**SOLICITUD DE MODIFICACIÓN AL ESTUDIO DE
IMPACTO AMBIENTAL CATEGORÍA I**

**PROYECTO:
ANEXO A GALERA EXISTENTE.**

**RESOLUCIÓN DE APROBACIÓN:
DRPN-IA-A-024- 2022 DEL 22 DE NOVIEMBRE DE 2022**

**PROMOTOR:
VINYLFOAM, S.A.**

Planos del proyecto con la Modificación solicitada.

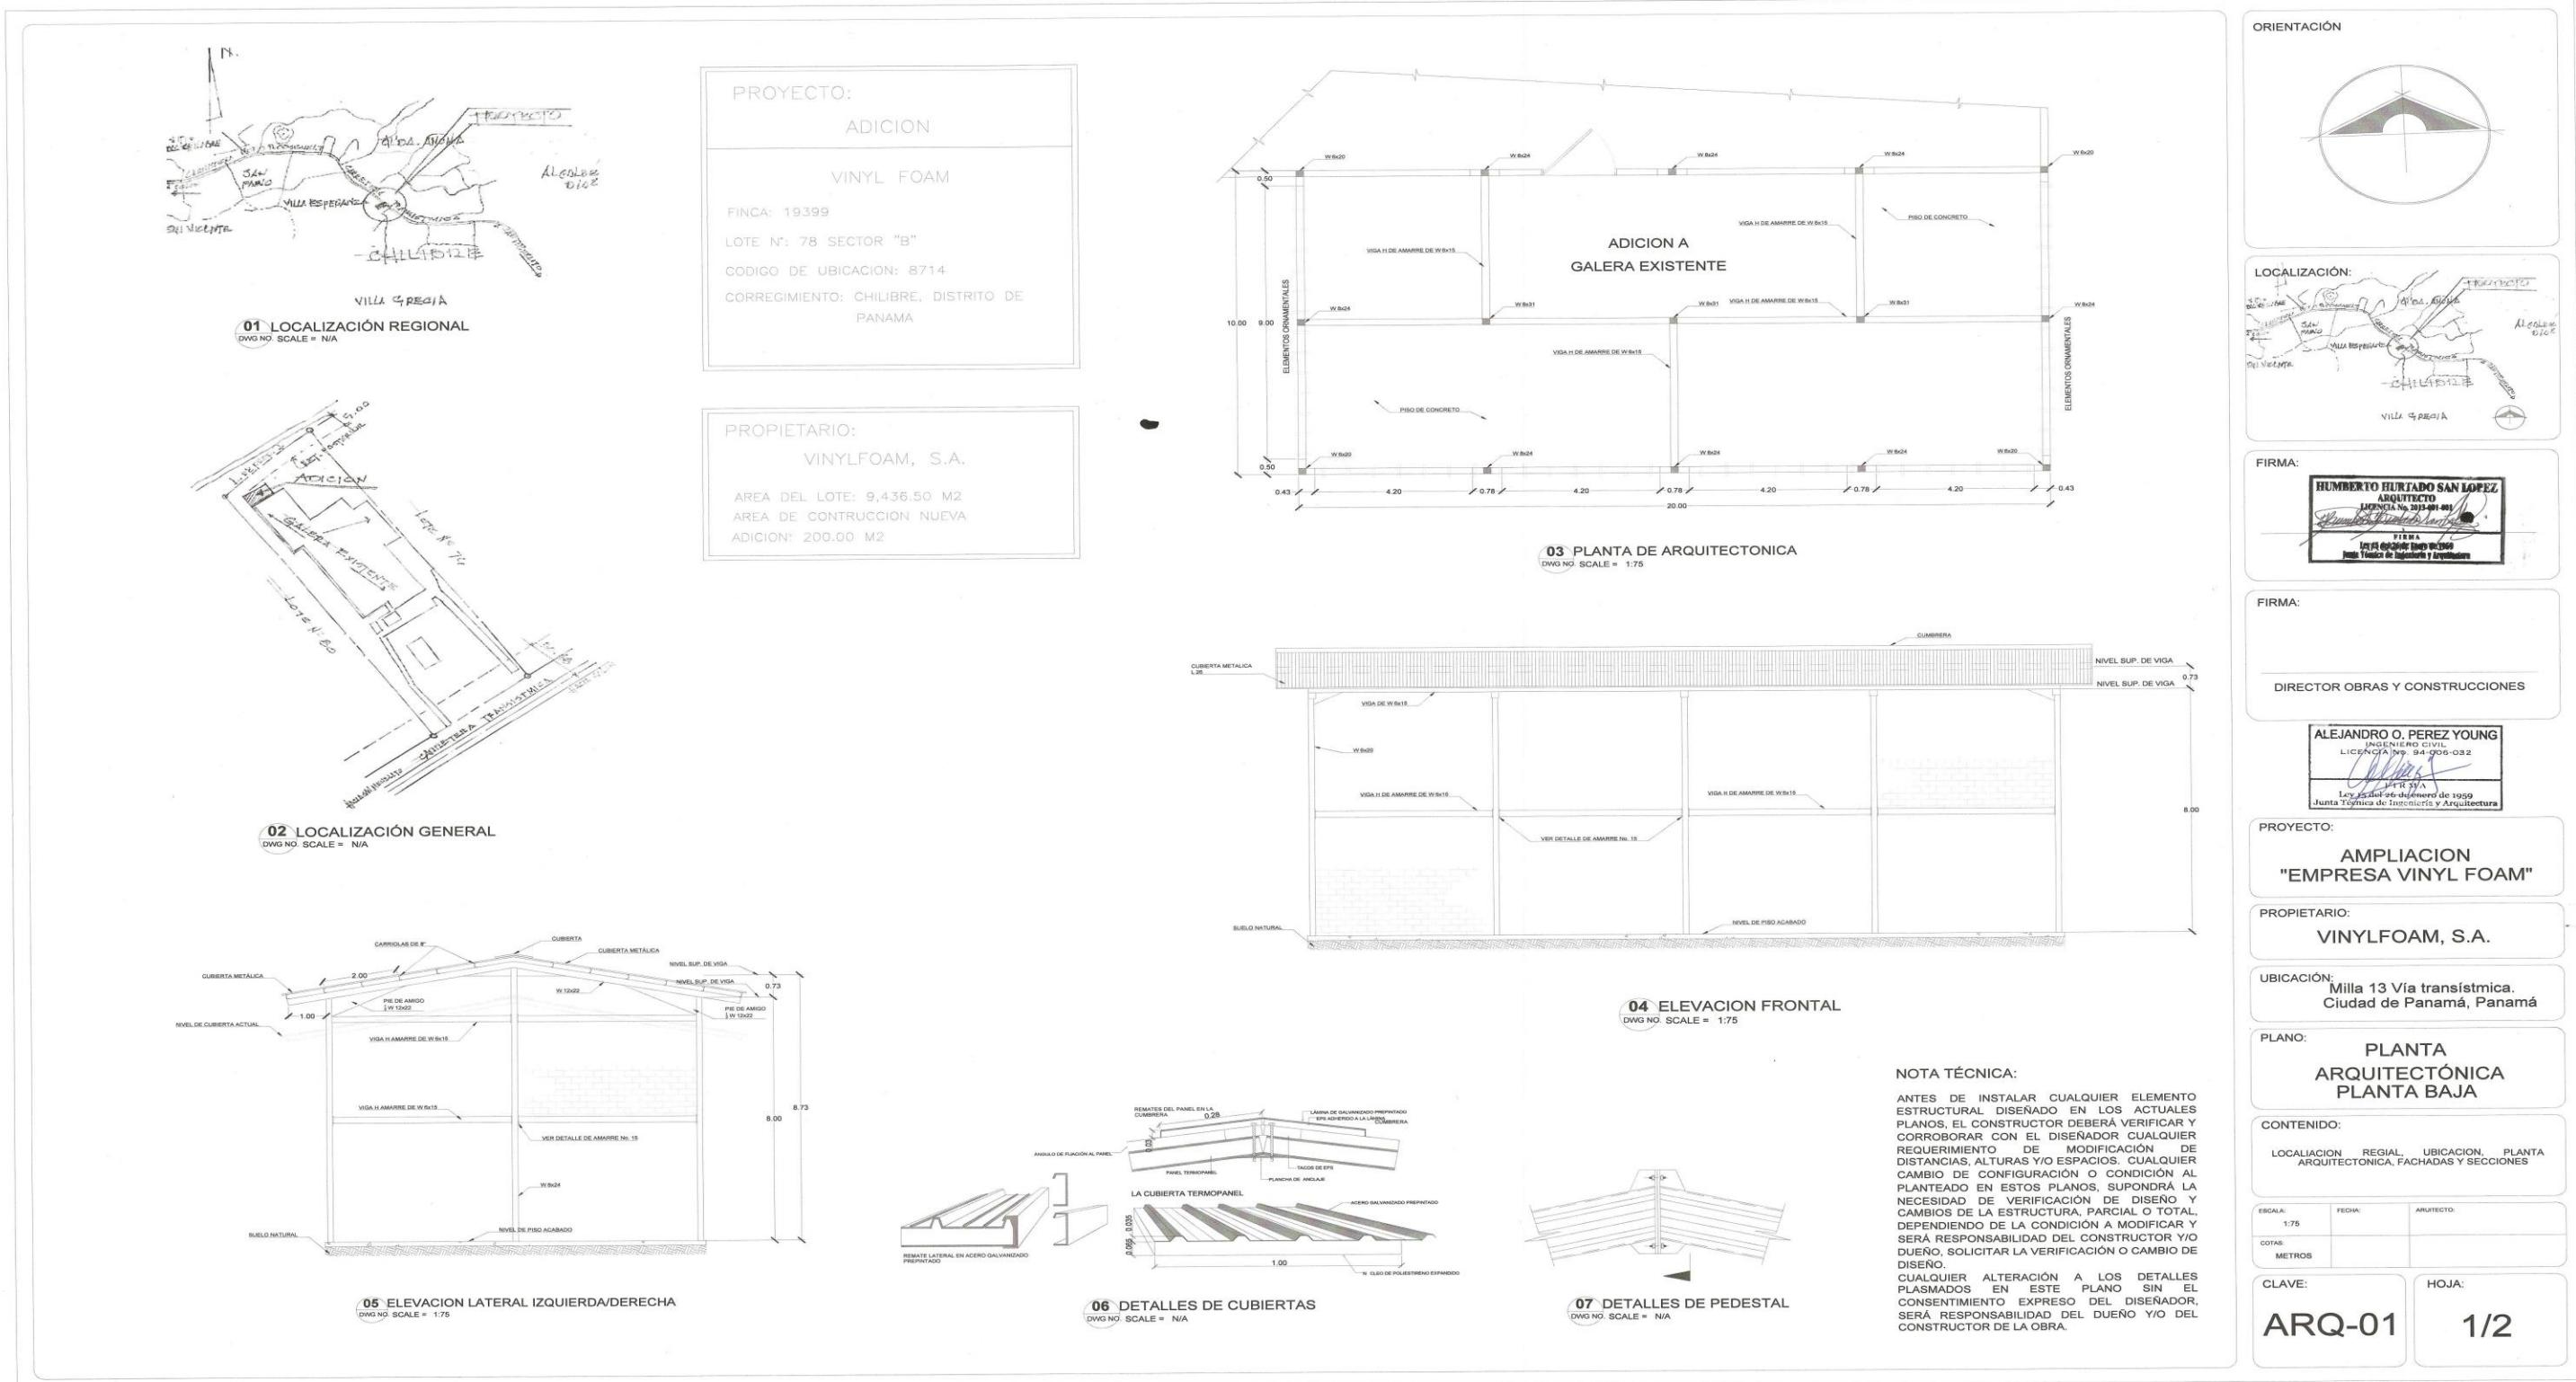
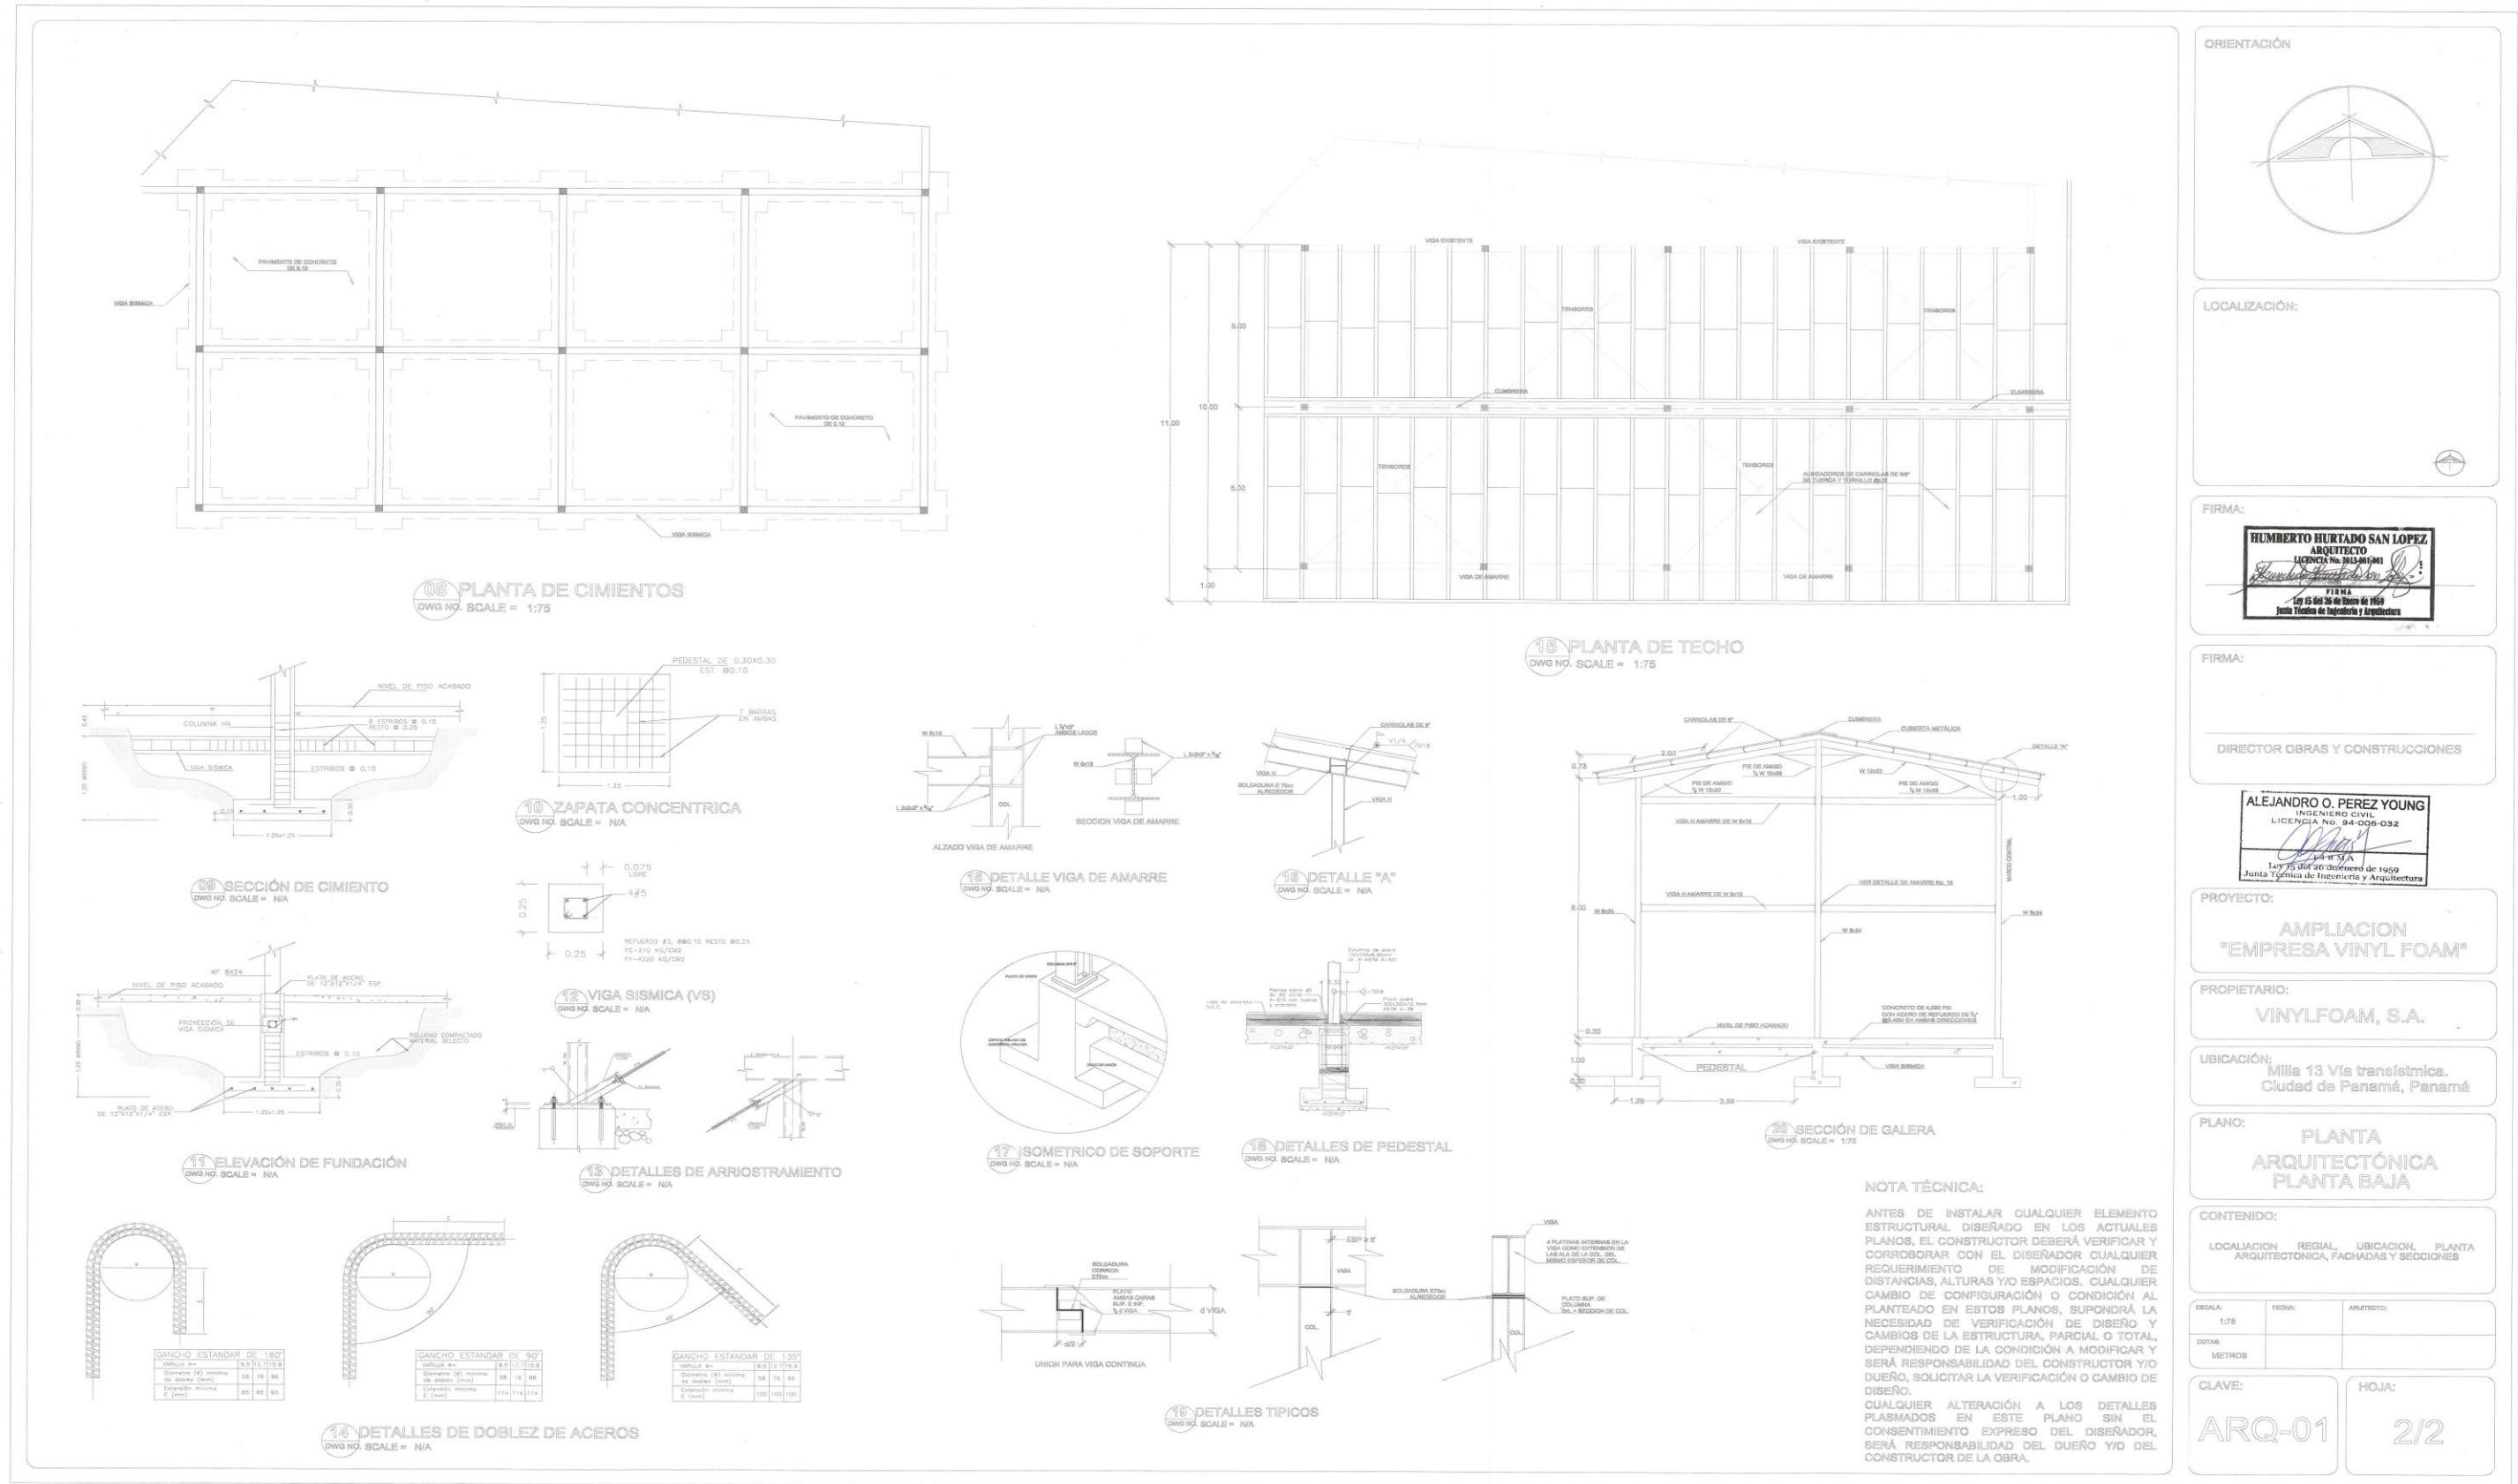
- **Cambio en la dimensión o superficie de construcción.** En el Estudio de Impacto Ambiental Categoría I del proyecto denominado **ANEXO A GALERA EXISTENTE** aprobado mediante Resolución de Aprobación DRPN-IA-A-024-2022 del 22 de noviembre de 2022 se estableció que la estructura a construir (edificación que será anexada a la galera ya existente) cubriría una superficie de 510.00 m². **Con la modificación se propone que la estructura a construir (edificación que será anexada a la galera ya existente) cubrirá una superficie de 710 m², es decir que se adicionarán 200 m².**

DESCRIPCION	Superficie del polígono.
EslA aprobado mediante Resolución de Aprobación DRPN-IA-A-024- 2022 del 22 de noviembre de 2022.	Las coordenadas establecidas en la Resolución de Aprobación DRPN-IA-A-024- 2022 del 22 de noviembre de 2022 generan un polígono de 464.99 m ²
Modificación Solicitada	Las coordenadas presentadas en esta solicitud de modificación generan un polígono de 9436.50 m ²
DESCRIPCION	Dimensión o superficie de construcción.
EslA aprobado mediante Resolución de Aprobación DRPN-IA-A-024- 2022 del 22 de noviembre de 2022.	510.00 m ²
Modificación Solicitada	710.00 m² Es decir que se adicionarán 200 m ² de superficie de construcción.
